تقرير ملاحظات التسليم

الموقع **فيلا 14، البرشاء جنوب**		
العميل السيد خالد المنصوري	المهندس Sample Engineer	
رقم التقرير SS-SNG-26-0001	المراجعة Rev 00	التاريخ 14 أكتوبر 2026

صورة F-03.1 الأرضي · الممر · DB-1

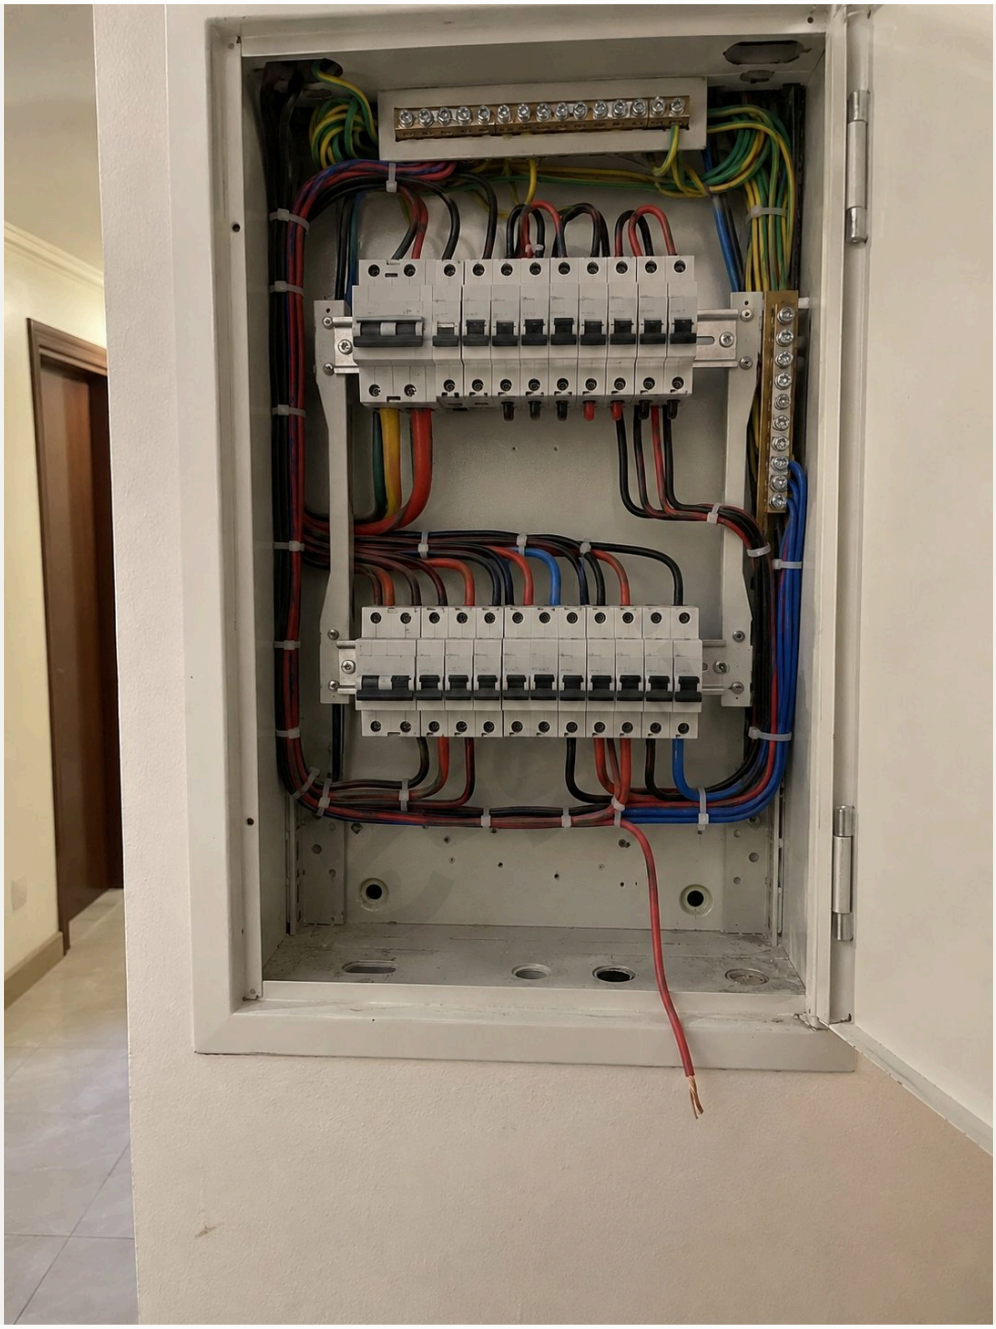
3 ملاحظات: 1 جسيمة، 1 متوسطة، 1 بسيطة. الجسيمة: F-03 كابل غير منتهٍ عند لوحة التوزيع.

1. إنهاء أطراف الكابلات أو عزلها. — جسيمة F-03
2. إزالة البقايا والتنظيف ثم إعادة تطبيق سيليكون صحي. — متوسطة F-02
3. تنظيف الشرخ وتعبئته بمعجون مرن وإعادة الطلاء بنفس اللون. — بسيطة F-01

صورة F-03.1 الأرضي · الممر · DB-1

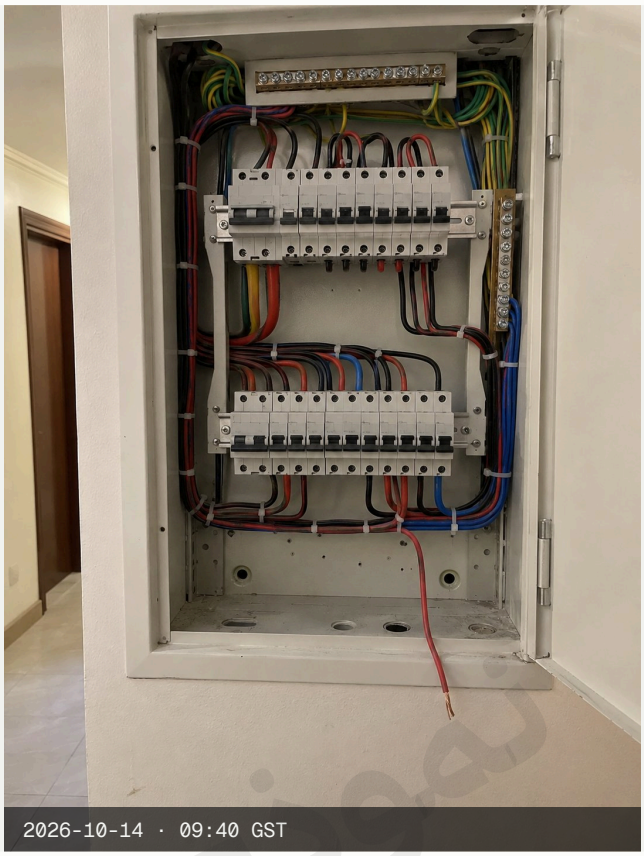
F-03 كابل غير منتهٍ عند لوحة التوزيع

كابل واحد غير منتهٍ متدلٍّ أسفل لوحة التوزيع DB-1. لم يتم التأكد من وجود تيار.

إنهاء أطراف الكابلات أو عزلها.

صورة F-02.1 الطابق 1 · الحمام 1

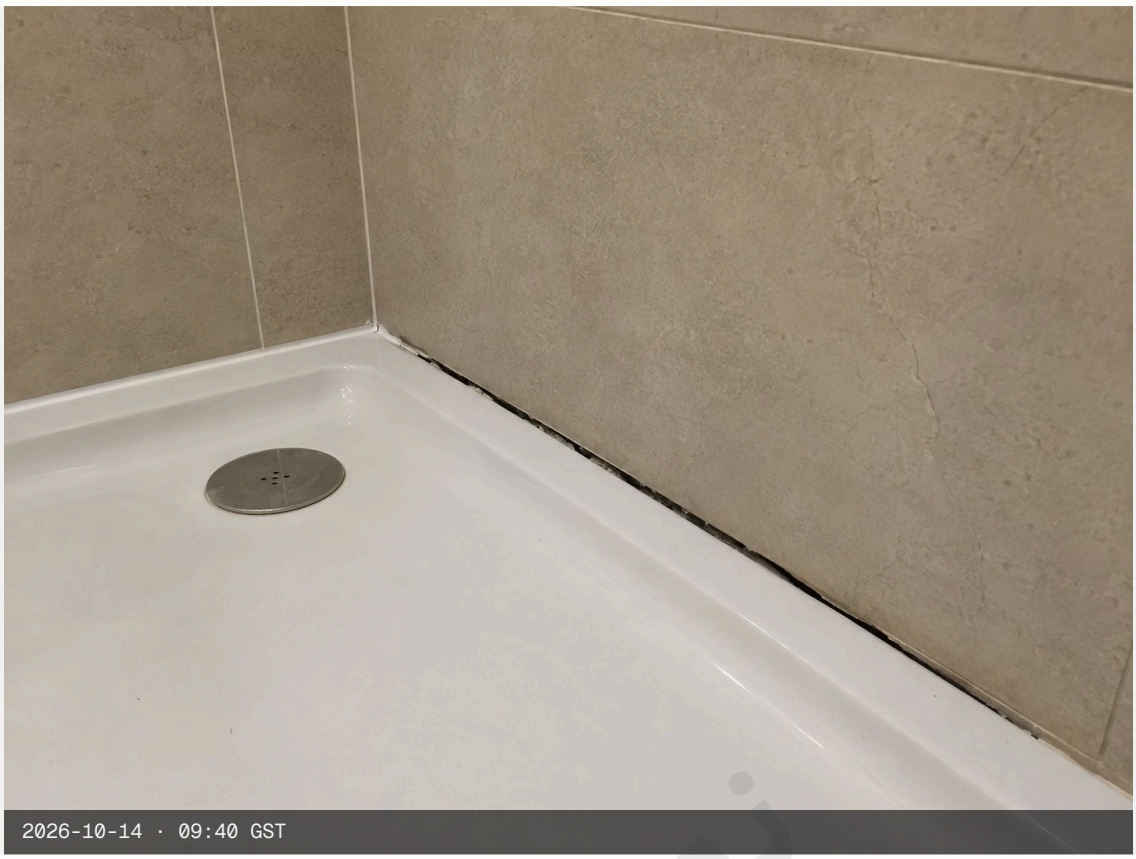
F-02 غياب مانع التسرب حول قاعدة الدش

مانع التسرب السيليكوني غير موجود على طول متر تقريبًا من حافة قاعدة الدش.

إزالة البقايا والتنظيف ثم إعادة تطبيق سيليكون صحي.
